**EUSKADIKO ENERGIA BERRIZTAGARRIEN
LURRALDE PLANAREN JENDAURREKO
INFORMAZIOAREN IZAPIDEAN
AURKEZTUTAKO ALEGAZIO ETA TXOSTENEI
ERANTZUTEKO TXOSTENA**

2024KO URRIAK 31

Figura 65. Evolución de la población del alimoche común en el País Vasco.

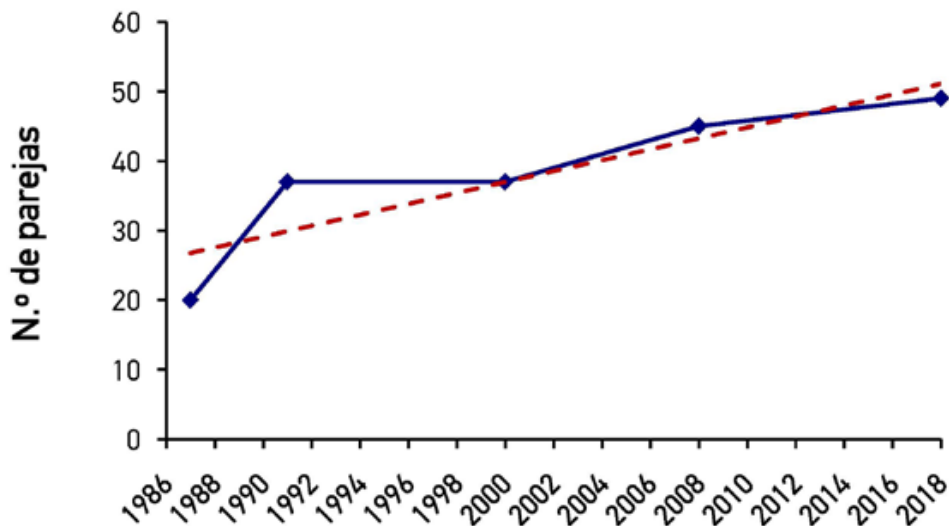
Horri dagokionez, aipatu behar da Hegazti Nekrofagoak Kudeatzeko Baterako Plana indarrean sartu zenetik agerian geratu dela sai zuria eta gaur egun lanean ari diren parke eolikoak batera bizi direla, eta azken hamarkadan espezie horrek hazkunde nabarmena izan duela Euskal Autonomia Erkidegoan (Del Moral, J. C. eta Molina, B. (Editoreak) 2018. *Sai zuria Espainian, populazio ugaltzailea 2018an eta errolda-metodoa*. SEO/BirdLife, Madril):

Hainbat eremu kritiko daude, eta hainbat ale bizi dira parke eolikoetatik 10 km baino gutxiagora. Horrek agerian uzten du ezarritako erradioa eguneratu behar dela, planak berak ezartzen duen bezala (3. artikulua, "Indarraldia eta aplikazioa", haren edukiaren ebaluazioa eta berrikuspina 5 urtean behin egiteko beharra ezartzen du, eta oraindik ez da egin). Aipatu behar da, gainera, ebidentzia zientifikoak frogatu duela aerosorgailuekin

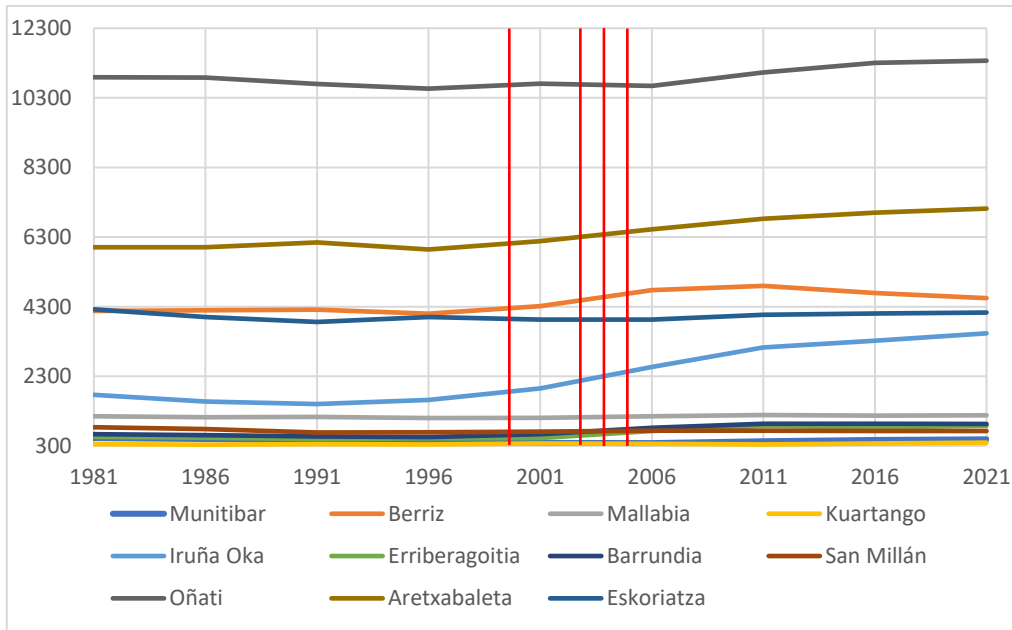
Urizaharra (Araba) udalerriko Las Rasas-monte Jaundel eremuan, Las Rasas-monte Jaundel eremuan, mugatutako energia eolikorako hautatutako lokalizazio-eremutik kanpo uzteko eskatzen du; zehazki, Las Rasas-monte Jaundel eremua, 188 zenbakiko Onura Publikoko mendia, "Komunitateak". Honako hau alegatzen da horretarako:

1. Udal-arkitektoaren arabera, izapidetzen ari den HAPOaren arabera, eremu horretan ez litzateke onartuko lineala ez den zerbitzu-instalazio teknikorik, ez A motakorik, ez B motakorik;
2. Jaundel mendiaren inguruko ingurumen-balioei eragitea;
3. Paisaian duen eragina;
4. Faunari eragitea;
5. Akuiferoen kutsadurarekiko kalteberatasuna;
6. Ehizari eragitea;
7. Natura-turismoari eragindako kalteak
8. Kultura-ondarearen gaineko eraginak
9. Udalerriko ekonomian duen eragina eta despoblazioan duen eragina
10. Toki-erakundeekiko begirunerik eza

1. Ingurumen-eraginei eta ehizari edo kultura-ondareari buruzko alegazioak egiteko, txosten honetako II.6, II.11 eta II.12 ataletan adierazitakoa bete behar da. Nolanahi ere, azpimarratu behar da planteatutako hainbat gai ez dagozkiola LAP bati dagokion eskala autonomiko bati, baizik eta proiektuaren eskalan ebaluatu eta erantzun behar direla (ingurumen-inpaktuaren ebaluazioa), ingurumenaren aldetik bateragarria den diseinua bermatzeko beharrezkoak diren xehetasun-azterketekin.

4. Indarrean dagoen udal-plangintzarekiko bateragarritasunari dagokionez, udal-arkitektoak adierazten duen bezala, onura publikoko instalazioak, LAParen xede direnak bezala, baimenduta egongo lirarteke Urizaharreko udalerrian ukituko litzatekeen lurzorur motan. Gainera, hasieran onetsitako HAPoren testuaren arabera (eskuratu ahal izan den bakarra, behin-behinean onartutakoa eskuragarri ez dagoelako), J.34 lurzoruan baimenduta dauden erabileren artean, B motako zerbitzu ez-linealen instalazio teknikoak jasotzen ditu. Udal-arkitektoak baieztatzen duena egia bada, hau da, behin-behineko onarpenaren dokumentuak aldatu egin duela irizpidea (bai hasierako onarpenaren agiriarena, bai gaur egun indarrean dagoen plangintzarena), horrek ez luke frogatuko aldaketa guztiz bihurri bat besterik, hain zuzen ere energia berriztagarrien instalazioak ezartzeko ezkutuko debeku bat kontuan hartzekoa. Ondorio horretara iristen da behin-behineko onarpenaren data, 2023ko maiatza, ikusita, kasualitatez, LAParen hasierako onarpenaren ondoren. Beraz, horrek indartu baino ez luke egingo LAPak EAE osoan instalazio berriztagarriak ezartzeko duen eginkizuna, lurralde osorako irizpide homogeen batzuen arabera.

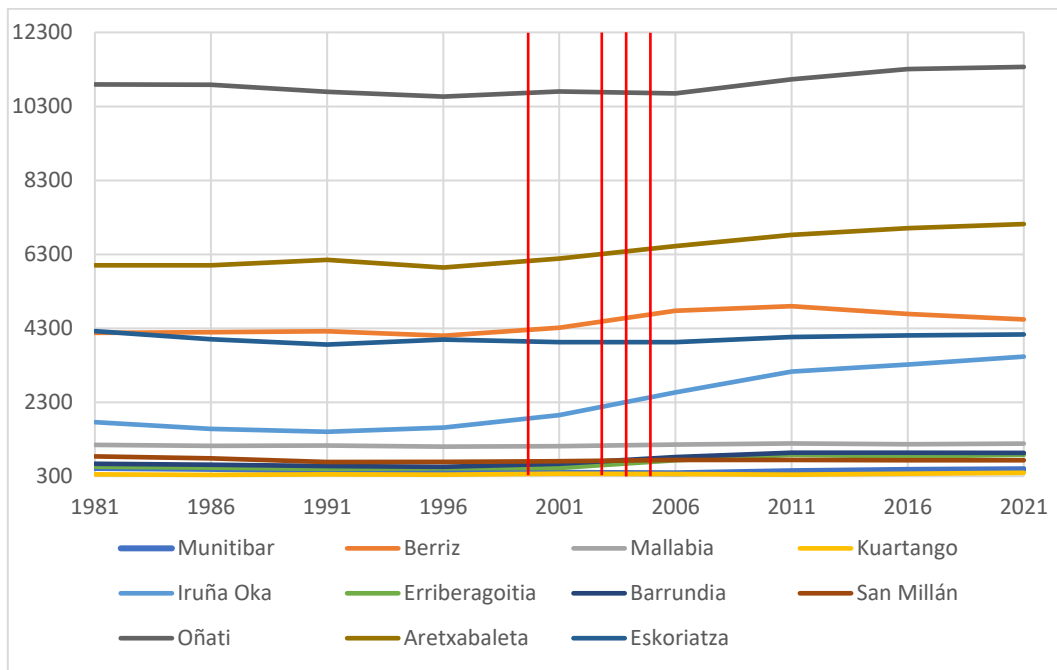
Energia eolikoko instalazioetarako bazterketa-eremu gisa sartzeko eskatu dute Pagonabarra eta Pagolar gailurren arteko eremua, 43.107389, -3.034228, 43.104068, -3.025645, 43.140717, -3.019894, 43.123742, -2.994746 koordinatuek osatzen duten poligonoak eta koordinatuek mugatzen duten haranaren beste aldeko eremuak mugatzen dutena: 43.120299, -3.072131; 43.113205, -3.047129; 43.142349, -3.081981; 43.132421, -3.038074, pertsonen osasunean izango lukeen eraginaren ondorioz – zarata maila horiek larriagotu egingo lirateke zonako orografiak eragiten dituen erreberberazio-arazoengatik –, despopulazioa, baso-soiltzea, akuiferoen gaineko inpaktua, paisaia eta biodibertsitatea.

7.3.3.1. Criterios para instalaciones eólicas

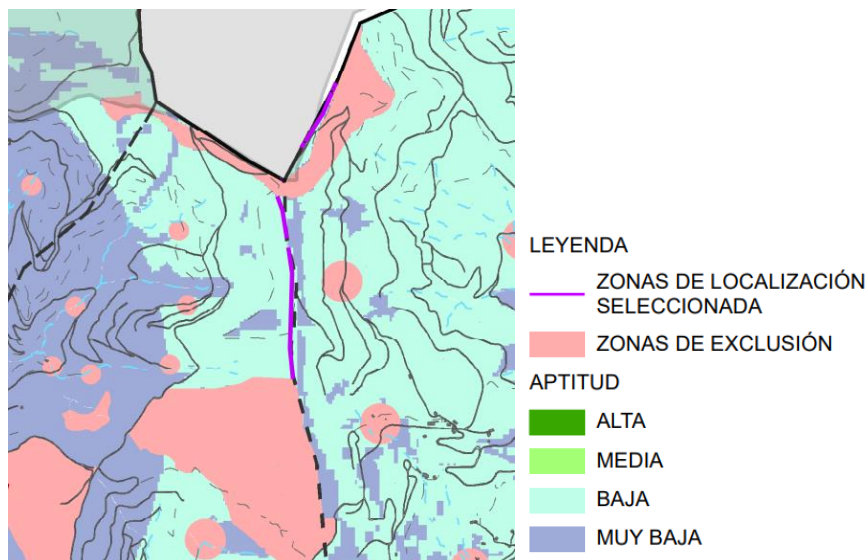
Intereseko habitatei dagokienez, 6210, 6220 eta 6230 habitatak baztertu dira; izan ere, Natura Ondarearen Zuzendaritza Nagusiaren ingurumen-sentsibilitateko zonifikatze-txostenaren arabera, habitat horiek sensibilitate txikiagoa dute eta tratamendu independentea dute:

- Se atribuye **sensibilidad máxima** a: hábitats de interés comunitario prioritario (salvo 6210*, 6220*, 6230*), hábitats de distribución muy restringida
